## ADVIES

Registratienummer: 1201  
Betreft: Is sprake van een portiek-etageontsluiting?  
Trefwoorden: Ontvluchting, portiek  
Datum: Januari 2012  
Status: Definitief

**Adviescommissie  
Praktijktoepassing  
brandveiligheidsvoorschriften**

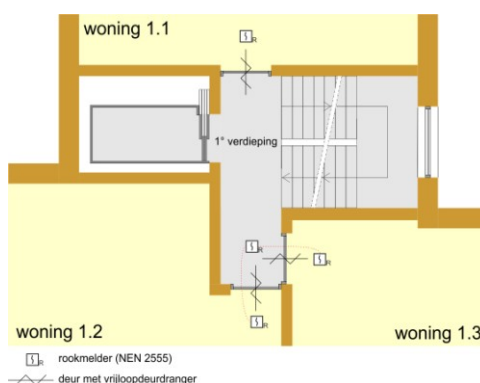
De adviesaanvraag betreft een bouwplan van een woongebouw dat is uitgevoerd als een zogenoemde portiekoplossing. In dit woongebouw komen 11 woningen rechtstreeks op het trappenhuis uit:

De hoogste vloer bevindt zich op minder dan 12,5 m boven het meetniveau. In het trappenhuis wordt op de 1<sup>e</sup> t/m 3<sup>e</sup> verdieping een rookmelder (die voldoet aan NEN 2555) geplaatst die aan de rookmelder(s) van de 2 woningen wordt gekoppeld die voorbij de lift zijn gelegen. Via de Vereniging van huiseigenaren zal een onderhoudsverplichting worden afgesproken.

De adviesaanvraag betreft een verschil van mening over het voldoen aan de voorschriften van Bouwbesluit 2003 tussen de brandweer en de adviesaanvrager over de vraag of wordt voldaan artikel 2.157 van het Bouwbesluit 2003. Of wel: is in onderhavig geval sprake van een portiek als bedoeld in het Bouwbesluit. In de figuur hiernaast is de plattegrond schematisch weergegeven.

Op basis van de verstrekte gegevens is de brandweer tot een negatief oordeel gekomen. De conclusie van de brandweer is dat het plan afwijkt van artikel 2.157 van Bouwbesluit 2003. Op de verdiepingen van het trappenhuis liggen de woningtoegangen niet tegenover elkaar. Daarbij moet bijvoorbeeld bij een uitslaande brand in de woning op de verdiepingen tegen het vlamlichaam in gevlucht worden. De aangegeven oplossing van een in het vluchtrappenhuis geplaatste rookmelder die aan de rookmelders in één van de woningen is gekoppeld ziet de brandweer niet als een gelijkwaardige oplossing.

Uit de ingediende informatie blijkt dat deze criteria niet ter discussie staan. Kern van het meningsverschil tussen de brandweer en de adviesaanvrager is de vraag of het beperkte horizontale gedeelte waarop twee toegangen van woningen uitkomen, mag worden beschouwd als onderdeel van het trappenhuis (waarop artikel 2.157, vijfde lid, onder a, mag worden toegepast), of moet worden beschouwd als een horizontale vluchtroute waarop artikel 2.157, vierde lid moet worden toegepast.

De woningtoegangsdeuren van de 2 woningen voorbij de lift op de 1<sup>e</sup> t/m 3<sup>e</sup> verdieping liggen onder een hoek van 90<sup>o</sup> tegenover elkaar. Deze positie is naar de mening van de adviescommissie tenminste even veilig in vergelijking met een situatie waarbij de woningtoegangsdeuren recht tegenover elkaar zijn gelegen, omdat:

De adviescommissie is van mening dat de oplossing voldoet aan artikel 2.157, vijfde lid, onder a en dat de woningen kunnen worden beschouwd als rechtstreeks op het trappenhuis uitkomend. Kenmerk van een portiek is dat vanaf de verschillende verdiepingen langs verschillende woningtoegangsdeuren moet worden gevlucht die grenzen aan de tussenbordessen van het trappenhuis. De ingediende oplossing kan naar de mening van de adviescommissie nog steeds als standaardportiekoplossing worden beschouwd. Dat er langs een andere woningtoegangsdeur moet worden gevlucht is inherent aan een portiekoplossing.

De adviescommissie is van mening dat de oplossing voldoet aan artikel 2.157, vijfde lid, onder a, van het Bouwbesluit 2003 en dat de woningen kunnen worden beschouwd als rechtstreeks op het trappenhuis uitkomend.
